# MÉMOIRE EN RÉPONSE A L'ENQUETE PUBLIQUE DU PARC EOLIEN DES RIEUX

PE des Rieux

Ainsi, le présent document a pour objectif de répondre aux observations formulées sur le projet éolien des Rieux sur les communes de Boissy-le-Repos et Vauchamps (51), et recueillies par le commissaire enquêteur Monsieur Rémy COUCHON entre le lundi 29 août et le samedi 01 octobre 2022 inclus, soit 34 jours.

Ce parc éolien sera composé de 4 aérogénérateurs, d'une puissance unitaire maximale de 3,6 MW et d'un poste de livraison, sur les communes de Vauchamps et Boissy-le-Repos, dans le département de la Marne.

Figure 12 - Chemins ruraux à proximité de la zone d'étude - Commune de Vauchamps

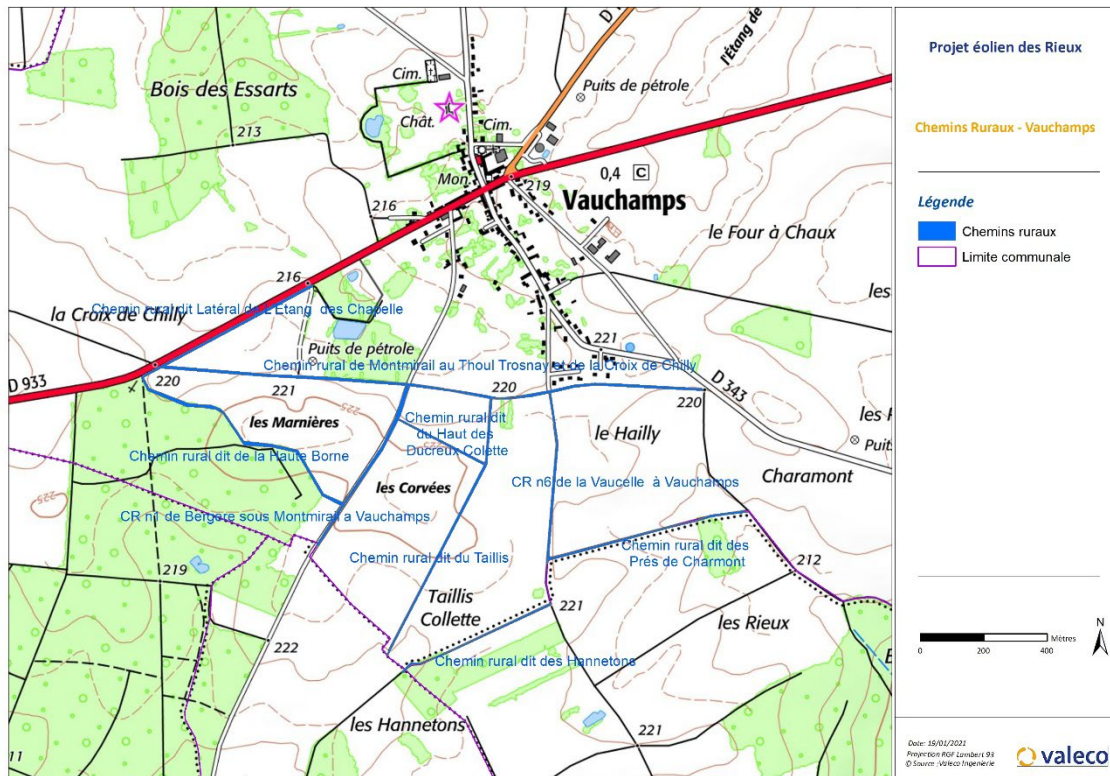
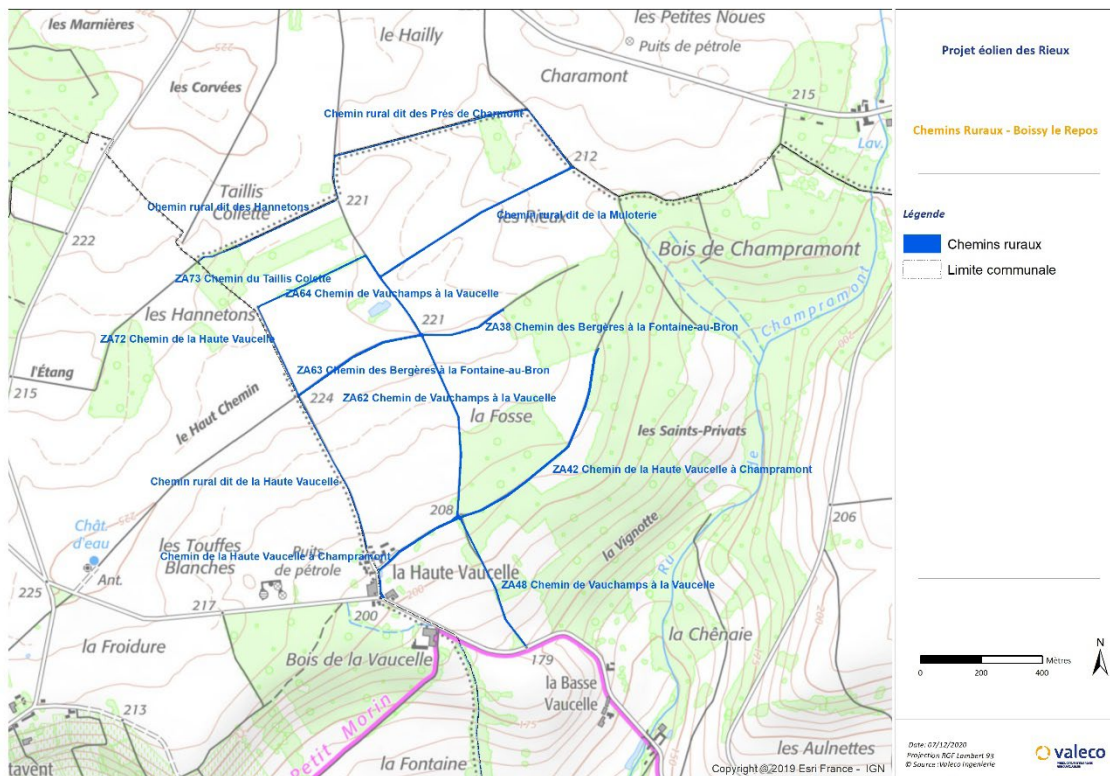
Compte tenu de leur implantation, les éoliennes présentent un danger pour les tiers (proximité des habitations et des routes).

Les cartes ci-dessous représentent les chemins ruraux à proximité de la zone d'étude, respectivement sur les communes de Vauchamps et Boissy-le-Repos.

Ainsi, la faible fréquentation des chemins ruraux, et la très faible probabilité d'occurrence d'un événement dangereux sur l'éolienne permet de conclure à un risque acceptable pour les populations et pour l'environnement.

Figure 15 : Zone de plantation pour limiter l'effet de l'éolienne E4 sur la vallée du Petit Morin

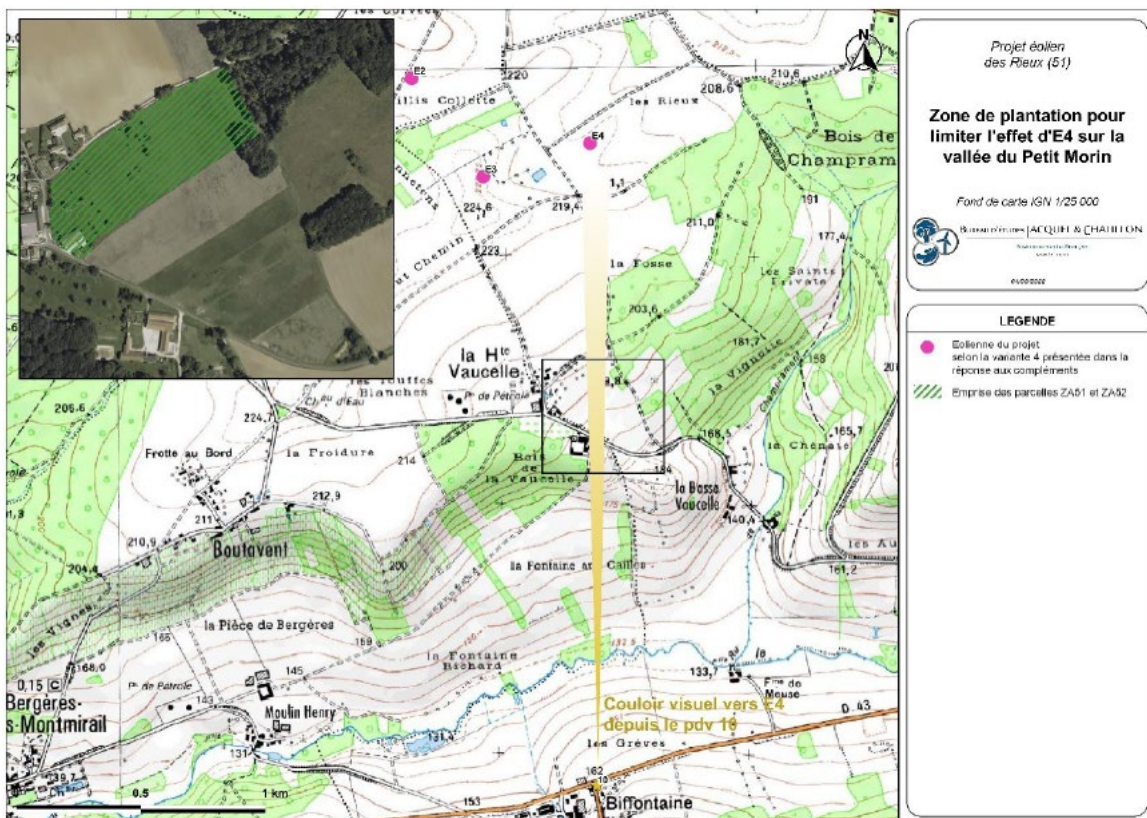
Comme décrit dans la réponse à l'avis MRAe, l'incidence relevée depuis le point de vue n°10 a été évaluée comme modérée au sein de l'étude paysagère et patrimoniale. Une nouvelle implantation a été modélisée en vue de réduire cette incidence du projet sur l'espace de la vallée du Petit Morin. L'organisation choisie est celle présentée comme la variante 4 au sein de l'étude paysagère et patrimoniale. Celle-ci induit un recul plus important de l'éolienne E4 par rapport à la ligne de rupture de pente du versant Nord de la vallée.

Aussi, afin de réduire l'effet de la silhouette de cette machine, il a été proposé que celle-ci adopte un gabarit comprenant une hauteur de tour plus petite et un rotor plus large pour une hauteur bout de pale inchangée de 150 m. Un photomontage supplémentaire illustrant cette modification de gabarit a été inséré dans la réponse à la MRAe.

Notons également qu'une mesure de réduction supplémentaire a été proposée dans ce même dossier, par le biais d'une plantation d'arbre à l'Est du hameau de la Haute Vaucelle. Cela permettra de combler la dent creuse au sein de laquelle apparaît l'éolienne E4 depuis le point de vue n°10 et ainsi limiter l'effet de cette machine sur la vallée.

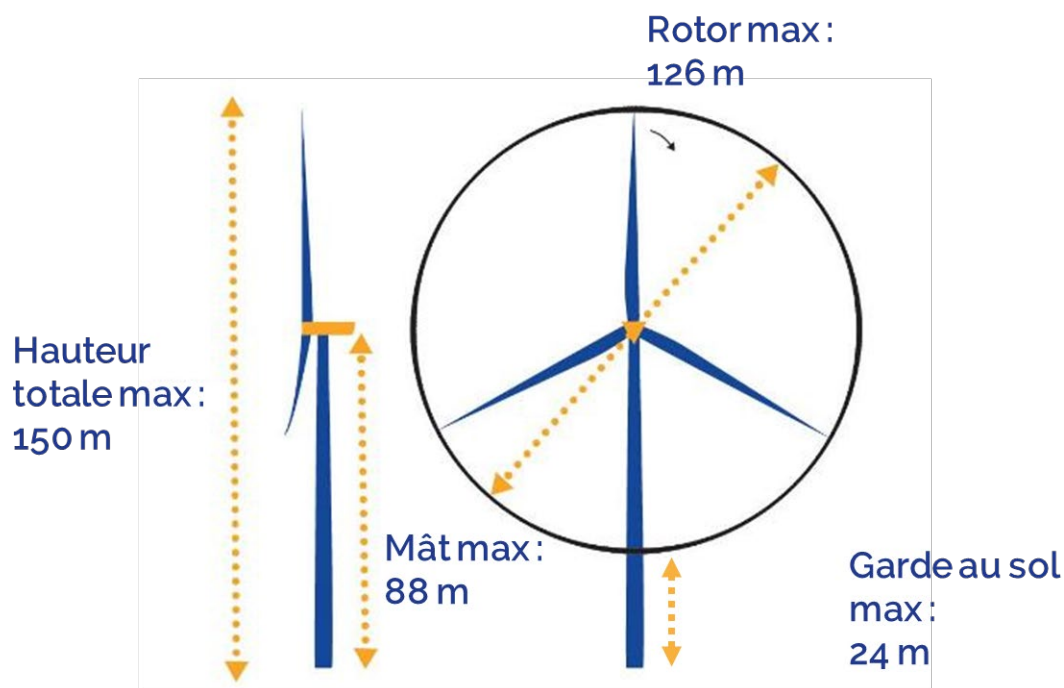
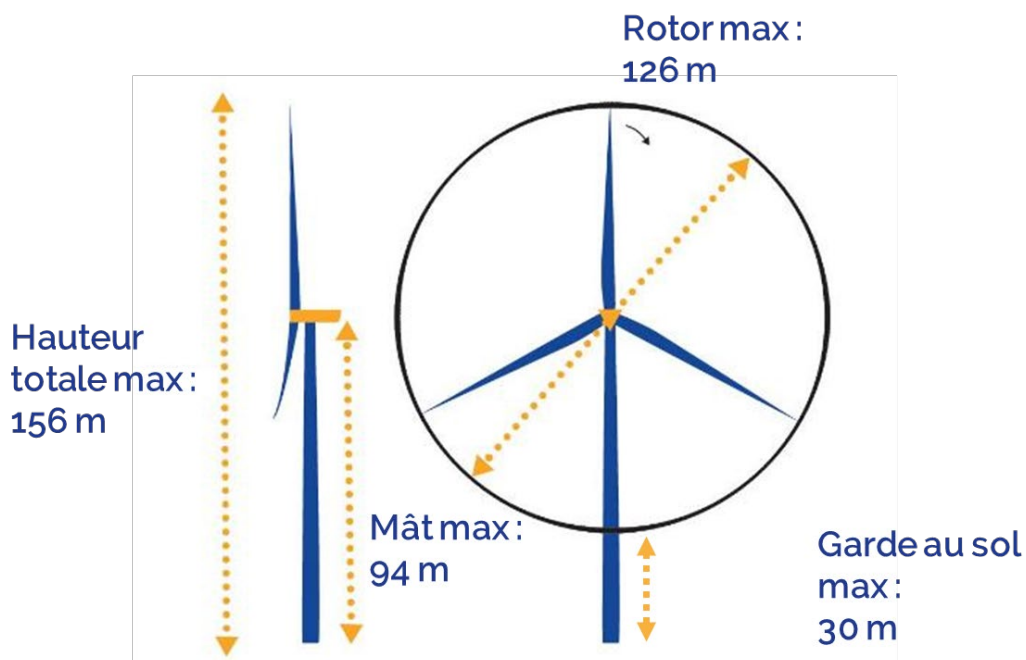
S'appuyant sur l'avis de la MRAe, plusieurs observations critiquent le gabarit retenu pour le parc éolien. On peut lire par exemple : « *Le modèle éolien choisi ne respecte en rien les recommandations dans ce secteur migratoire sensible.* »

La préconisation d'une garde au sol supérieure à 30 mètres vise principalement à réduire l'impact des éoliennes sur les chiroptères et les busards (cette recommandation émane en effet de l'étude Eoliennes et biodiversité<sup>14</sup>, et a ensuite été reprise par la SFPEM). Rappelons qu'il ne s'agit ici que d'une préconisation. Le choix du gabarit d'éolienne résulte d'une analyse au cas par cas basée sur l'étude d'impact du projet. Cette dernière a comptabilisé pas moins de 29 sorties d'observation de la faune volante et 12 sorties nocturnes d'écoute des chauves-souris ainsi que des enregistrements en altitude sur mât de mesure du 23 avril au 24 septembre 2020. Compte tenu des enjeux du site étudié, et après application de l'ensemble de la séquence éviter / réduire / compenser (ERC), l'expertise écologique conclue a des impacts non significatifs sur l'avifaune et les chiroptères.

Cependant, compte tenu des différentes remarques soulevées par la MRAe, par les services de l'Etat ou bien formulées lors de l'enquête publique, **un gabarit d'éoliennes alternatifs pourrait être proposé pour le projet :**

Des éoliennes de puissance unitaires équivalentes à celles proposées dans le dossier existant avec des mâts 6 mètres plus hauts. Les éoliennes mesureraient alors 156m en bout de pales, avec un rotor de 126m et une garde au sol qui respecterait la préconisation de la SFPEM de 30m.

Figure 20 : Présentation du projet et enjeux écologiques

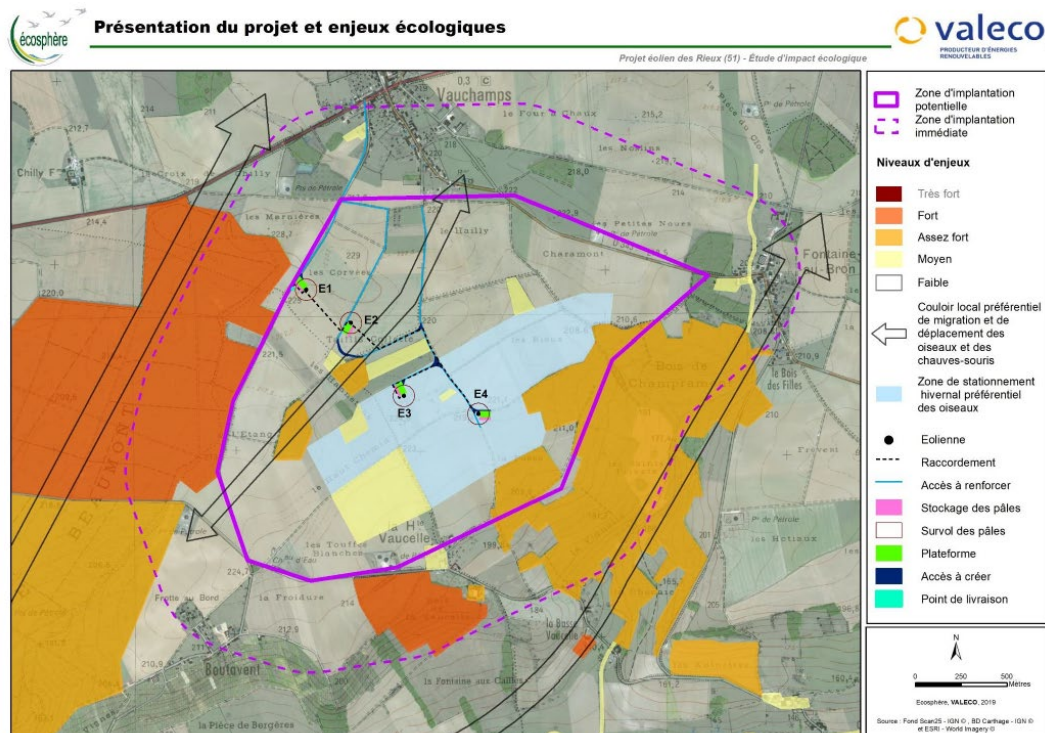
Le site d'implantation du projet est concerné par les couloirs migratoires.  
Les études environnementales confirment cet état initial, le projet ne tient pas compte de ces données.

Comme expliqué dans la réponse à l'avis de la MRAe, l'emplacement de la ZIP ne permet pas d'éviter les couloirs migratoires secondaires identifiés au SRE Champagne-Ardenne. Il convient toutefois de rappeler que la migration est un phénomène complexe et généralement très diffus. Le potentiel effet barrière induit sur certains individus de certaines espèces ne se traduira pas nécessairement en un impact sur leur capacité à réussir leur migration.

De plus, ce potentiel effet barrière concernera une minorité d'individu migrateurs car une majorité d'oiseaux migrera à des altitudes supérieures à la hauteur des éoliennes. Une autre partie des migrateurs pratiquant la migration rampante ne devraient pas non plus être impactés car les corridors boisés formant des axes Nord-Est / Sud-Ouest se situent de part et d'autre de l'implantation.

La localisation des éoliennes évite d'ailleurs les couloirs locaux observés tout en conservant un espace de vol entre les parcs existants (à 2 et 5 km). Les enjeux principaux en périodes de migration comme en reproduction sont concentrés le long des boisements de Beaumont et de Champramont. La carte ci-dessous est extraite de l'Atlas cartographique (Pièce 4d – Annexe Cartographique, page 26).
